PROGETTO DEFINITIVO

COLLEGAMENTO FERROVIARIO DELL'AEROPORTO DEL SALENTO CON LA STAZIONE DI BRINDISI

RELAZIONE DI OTTEMPERANZA

ALLE CONDIZIONI AMBIENTALI RIPORTATE NEL DECRETO MiTE-MiC n.213 - m\_amte.MiTE.VA REGISTRO DECRETI.R.0000213.01-09-2022

*Figura 1 – Sovrapposto planimetrico di confronto vecchia (in rosso)/nuova ubicazione (in nero) dei fabbricati presso il raccordo Taranto. In bianco il tracciato di PD approvato*

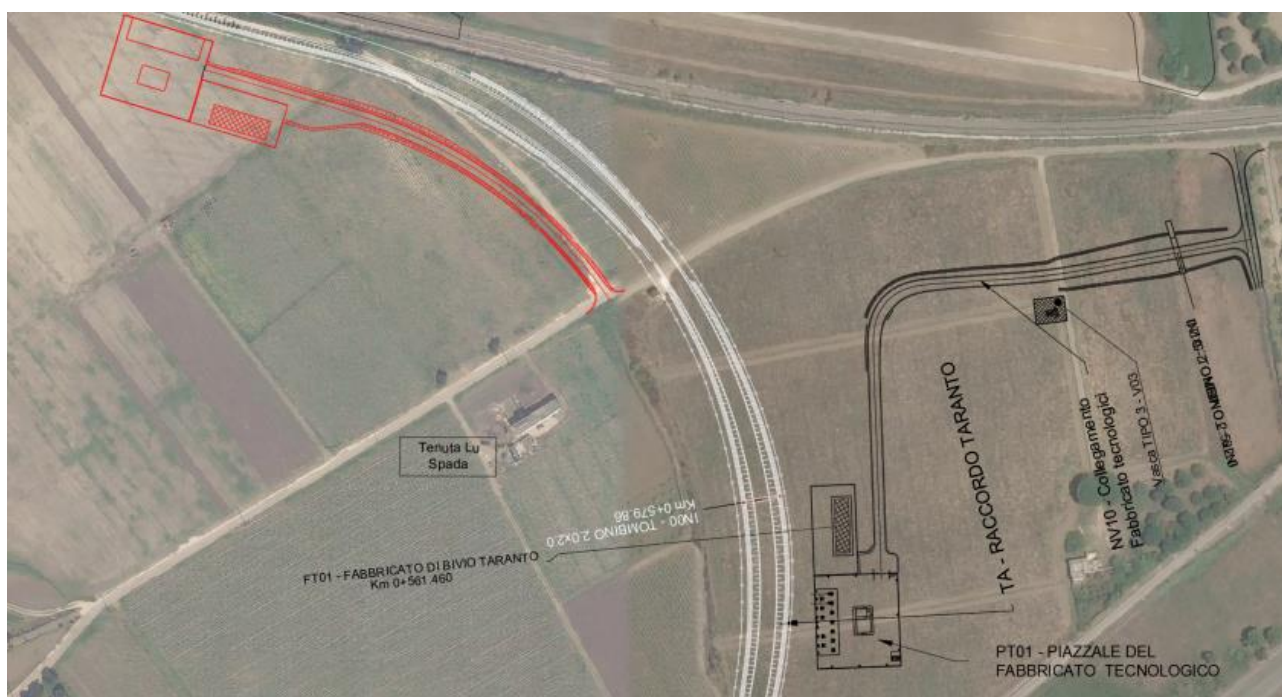
*“La Società proponente, al fine di superare le criticità sopra evidenziate dovrà presentare apposita documentazione progettuale che descriva una proposta di ubicazione alternativa per tutte le aree ed i manufatti di nuova progettazione previsti in corrispondenza del Raccordo Taranto, interferenti con i Territori contermini ai laghi e con l'area di rispetto della Componente culturale e insediativa denominata "Masseria Cillarese", perimetrati dal PPTR, e in particolare per il Fabbricato tecnologico e la Cabina TE, oltre che valutando anche l'ipotesi di una continuità con altre infrastrutture già esistenti lungo il tracciato ferroviario in esercizio; si specifica che l'area individuata per l'alternativa localizzativa dovrà essere sottoposta alle opportune cautele archeologiche”*

*La richiesta è stata recepita individuando una diversa localizzazione dei fabbricati tecnologici, tale da eliminare l'interferenza degli stessi con i Territori contermini ai laghi e con l'area di rispetto della Componente culturale e insediativa denominata "Masseria Cillarese". Detta delocalizzazione ha comportato una modifica anche della relativa viabilità di accesso, della vasca di trattamento delle acque di prima pioggia e del relativo canale di recapito. Con specifico riferimento alla modifica della viabilità di accesso, si fa presente che questa, dovendosi relazionare, in stretta continuità con le infrastrutture viciniori già esistenti per riconnettersi al sistema delle viabilità locali, risulta non diversamente delocalizzabile al di fuori dei Territori contermini ai laghi; viene invece del tutto risolta l'interferenza di tale viabilità con l'area di rispetto della Componente culturale e insediativa denominata "Masseria Cillarese" perimetrata dal PPTR della Regione*

*Puglia e tutelata ai sensi dell'art. 143 del D.lgs.42/2004. La nuova ubicazione delle opere è stata individuata sul versante destro della nuova linea ferroviaria di progetto anche per evitare l'interferenza con i vigneti della Tenuta Lu Spada, tenuto conto anche dell'Osservazione del pubblico prodotta in sede di VIA (MATTM-2021-0060383).*

Figura 3 – Planimetria su ortofoto di variante SC14 in sottovia (in nero), viabilità e piazzale Fabbricati Tecnologici Raccordo Taranto (in nero) e vecchia ubicazione fabbricati e viabilità di accesso (in rosso). In bianco il tracciato di PD approvato

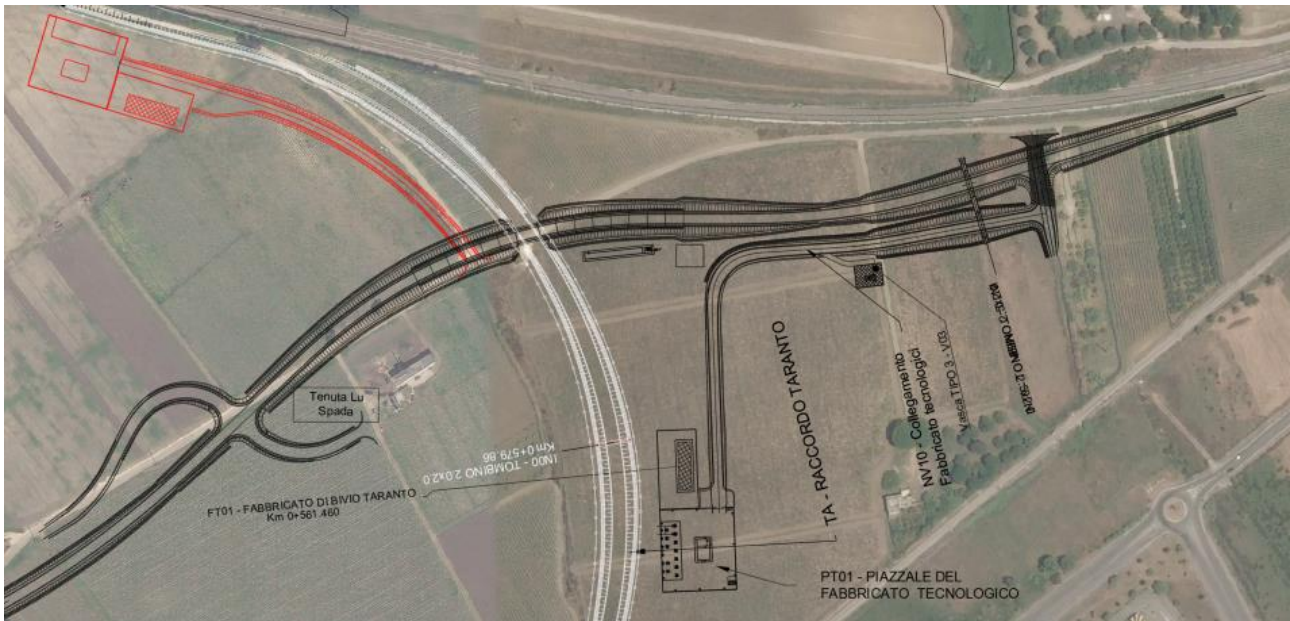
*La Società dovrà individuare una soluzione progettuale che consenta di garantire la continuità della strada comunale 14 nel tratto interrotto (es. realizzazione di sottovia).*

Il nuovo tracciato della viabilità di accesso ai suddetti fabbricati tecnologici risulta altresì condizionato dalla soluzione progettuale specificatamente individuata al fine di ottemperare alla condizione ambientale n. 8, di seguito meglio dettagliata, come riscontrabile dalla successiva Figura n. 3. A tal riguardo si osserva che la ricucitura della nuova viabilità di accesso ai fabbricati in progetto con il sistema delle viabilità locali esistenti viene ad oggi garantita prevedendo la confluenza della prima sul tracciato esistente della SC14, salvo poi poterla relazionare anche con la futura soluzione in sottovia della medesima SC14, tale da consentire la continuità di quest'ultima.

*La richiesta è stata recepita individuando una soluzione progettuale – che potrà essere realizzata a valle del reperimento di apposito finanziamento – consistente in una variante piano altimetrica della strada comunale SC14 del Comune di Brindisi (in rosso nell'immagine che segue), rispondente ai requisiti di cui al DM 2001, che interseca la linea ferroviaria a singolo binario sotto attraversandola mediante sottovia, assicurando la continuità della suddetta strada comunale nel tratto interrotto.*

Figura 7 Inquadramento planimetrico della modifica al canale idraulico IN16 (in rosso la nuova soluzione e in blu la nuova viabilità in previsione dell'aeroporto di Brindisi)

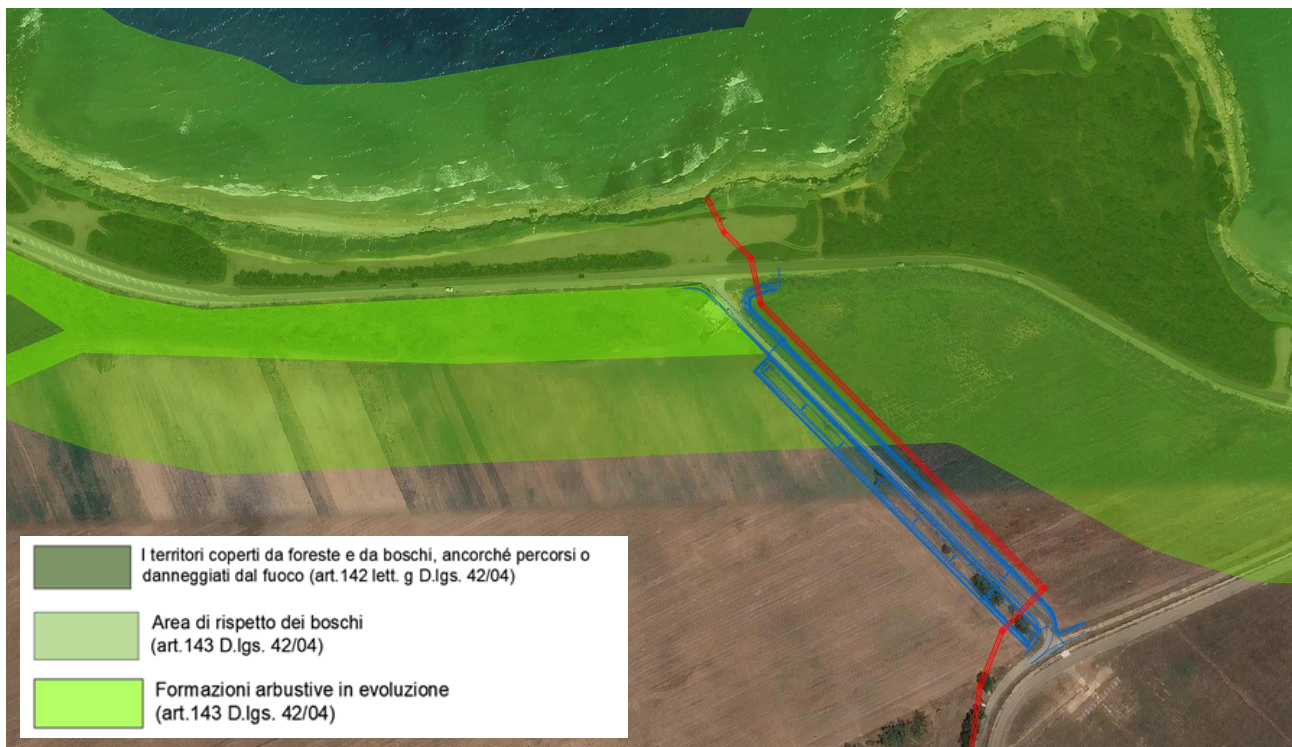
*La Società proponente dovrà valutare la possibilità di traslare il tracciato del collettore IN16 in area esterna alla perimetrazione dei Boschi come perimetrati dal PPTR, rispetto ai quali si pone un contrasto normativo; in alternativa, ove ne fosse dimostrata l'impossibilità, anche nel Bosco dovrà essere rispettata la prescrizione di cui al punto 12.».*

*Il collettore IN16, per poter garantire la propria funzione di raccolta e collettamento delle acque nel recapito finale, necessita, evidentemente, di raggiungere detto recapito, che nel caso in specie è costituito dal litorale marino. Si osserva preliminarmente che il tracciato del canale IN16 è stato individuato, sia con riferimento all'originaria soluzione ipotizzata nel PD già valutato in sede di VIA, sia nella nuova ipotesi localizzativa individuata per ottemperare alla presente condizione ambientale, in stretta prossimità, anche al fine di limitare il consumo di suolo, con un'altra nuova infrastruttura, la Strada Comunale 11 e sentiero luminoso RWY 13, il cui progetto esecutivo è a cura Aeroporti di Puglia S.p.A. in qualità di proponente. Orbene, per poter assolvere al collettamento nel recapito finale, risulta di fatto ineludibile l'attraversamento della perimetrazione dei Boschi risultante dal PPTR, che lambisce l'intero tratto costiero. Ciò posto, con l'obiettivo di ottemperare, per quanto possibile, alla presente condizione ambientale, è stata introdotta una modifica del tracciato in corrispondenza della parte terminale del canale idraulico IN16, come si evince dallo stralcio planimetrico di progetto che segue.*

Più specificatamente, la nuova soluzione progettuale, nel rispetto dell'obiettivo di contenere il consumo di suolo, tragguradato mediante lo stretto parallelismo con la nuova viabilità di collegamento con l'aeroporto, è stata implementata al fine di evitare l'interessamento del UcP formazioni arbustive in evoluzione. Nella nuova soluzione progettuale, pur permanendo la sovrapposizione con beni paesaggistici, si persegue una ottimizzazione dell'interferenza con il sistema dei vincoli, evitando di interessare aree con presenza di vegetazione e quindi evitandone la rimozione (rispondenza al Punto 12 delle Condizioni ambientali del MiC). Inoltre, si fa osservare che il canale IN16 è del tipo interrato; conseguentemente, l'interferenza si registra esclusivamente in fase di realizzazione dell'opera, prevedendosi nel post operam il ripristino delle condizioni dell'ante operam e adeguati interventi a verde.

Figura 11 Planimetria di progetto della sistemazione mediante opere a verde al contorno dei collettori idraulici

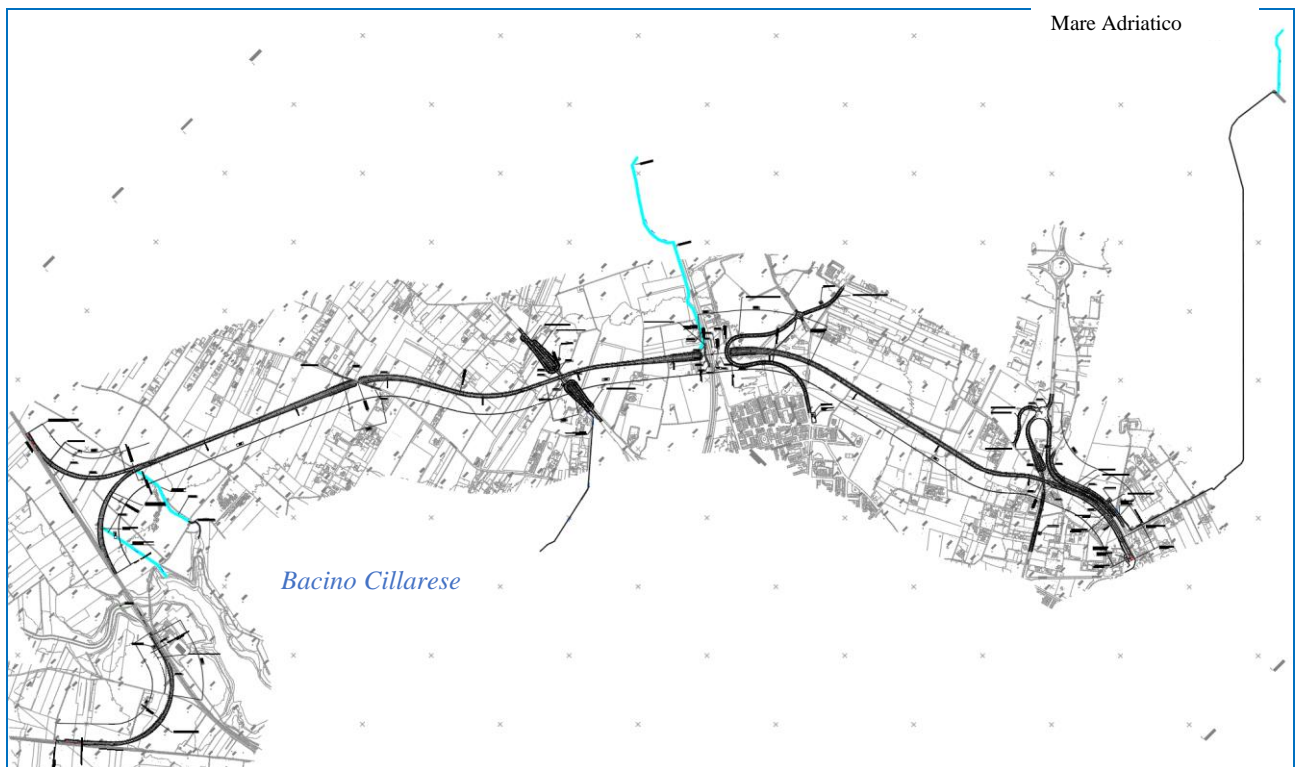
*La Società proponente dovrà presentare apposito progetto per la realizzazione di corridoi ecologici lungo il tracciato dei collettori di recapito interferenti con i territori costieri e con i territori contermini i laghi, affinché sia garantita una adeguata opera di compensazione».*

*Al fine di ottemperare alla presente richiesta, sono state implementate apposite fasce vegetate quale intervento integrativo al margine dei collettori e delle aree umide. Tale intervento mira a rispondere alla richiesta di implementare il valore ecologico del territorio e la rete di connessione dei corridoi ecologici, che vedono nel bacino Cillarese e nel Mare Adriatico i principali elemento cui fare riferimento.*

*Per il caso in specie sono state previste sia specie erbacee che arbustive riparie coerenti con le particolari condizioni ecologiche dell'area e in particolare per la componente arbustiva: juniperus sp., pistacia lentiscus, mirtus communis e phyllirea sp.*

*A seguire una planimetrica con indicate in sintesi le aree integrate nel progetto delle opere a verde, che sono rappresentate anche nelle immagini riportate nel riscontro alla successiva condizione ambientale n. 12.*

Figura 13 Inquadramento planimetrico del collettore IN11. In ciano le siepi di nuovo impianto previste nel progetto delle opere a verde

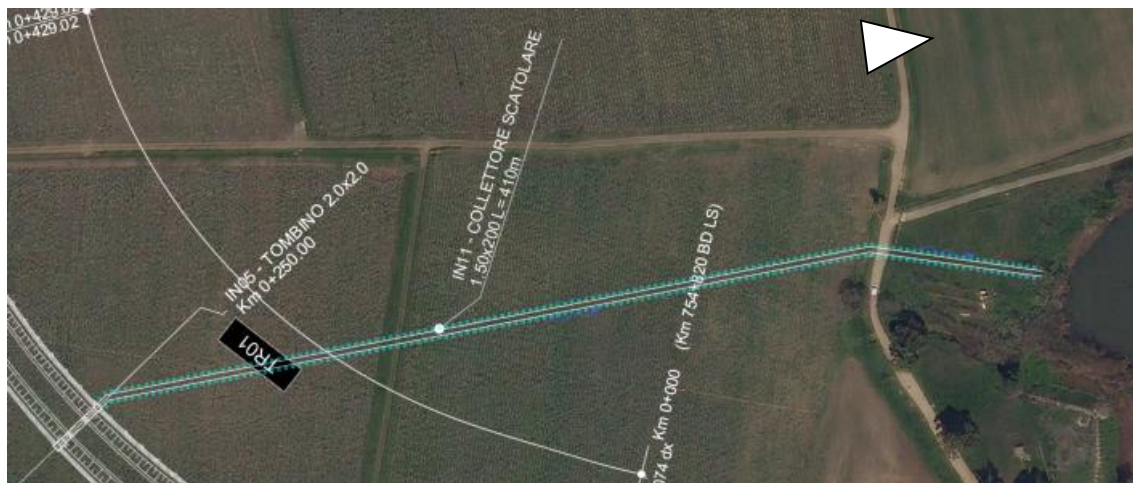
*La metodologia tecnica di posa in opera dei previsti collettori, con particolare riferimento ai tratti ricadenti in Territori costieri, Territori contermini ai laghi, Fiumi, Area di rispetto dei boschi, Formazioni arbustive in evoluzione naturale, non dovrà comportare la rimozione/trasformazione di vegetazione arborea o arbustiva, la trasformazione profonda dei suoli o qualsiasi altro intervento che turbi gli equilibri idrologici o alteri il profilo del terreno; a tal fine dovrà prima dell'effettivo inizio dei lavori essere effettuato un rilievo di tale vegetazione, in corrispondenza della quale si dovrà operare mediante l'utilizzo di tecniche di attraversamento non invasive, da individuare.*

*Per quanto attiene la potenziale rimozione di vegetazione arborea o arbustiva, si sottolinea come i collettori idraulici previsti in progetto ricadano in aree prevalentemente agricole, caratterizzate da coltivazioni erbacee e assenza di formazioni vegetali a portamento arbustivo o arboreo. A seguire si riportano degli stralci planimetrici accompagnati da riprese fotografiche, che forniscono una evidenza di quanto affermato.*

*Ad ogni modo, prima dell'effettivo inizio dei lavori, dovrà essere effettuato un rilievo della vegetazione esistente e, nel caso si dovessero intercettare elementi vegetali di interesse, si provvederà al loro reimpianto al termine delle lavorazioni mediante nuove piantumazioni.*
